コーニングインターナショナル株式会社  
ライフサイエンス事業部**Corning® ディスポーザブルスピナーフラスコ用  
トランスファーキャップの金型変更に関するご案内**

図1 : MLLコネクタ付トランスファーキャップ

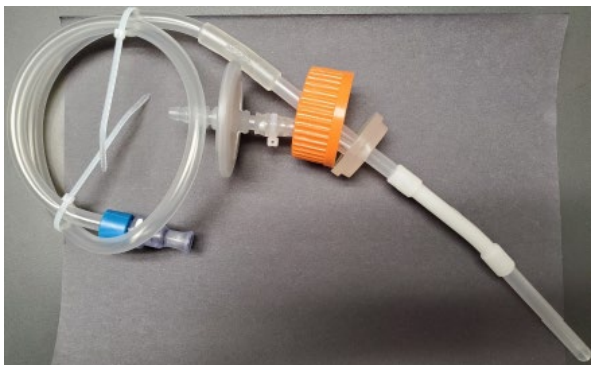
3つの独立した構成部品から1つの構成部品に変更されます。既存の成形品の材質は熱可塑性エラストマーで、新しい成形品では一貫性を保つために、3つの独立した構成部品ごとに別の樹脂を使用する代わりに、同じ不透明樹脂を使用し、新しい材質は導入しません。

現在のデザインと検証用サンプルのデザインを図1と図2に示します。図のサンプルは、1例として特定のアクセサリーを取り付けた検証サンプルですが、対象製品に記載されているその他のアクセサリーを使用したすべての製品に影響があります。新しいデザインは、現在のデザインとの寸法の違いはありません。本変更が製品の機能性やフィット感に影響を与えないことを確認するため、バリデーションを行っています。
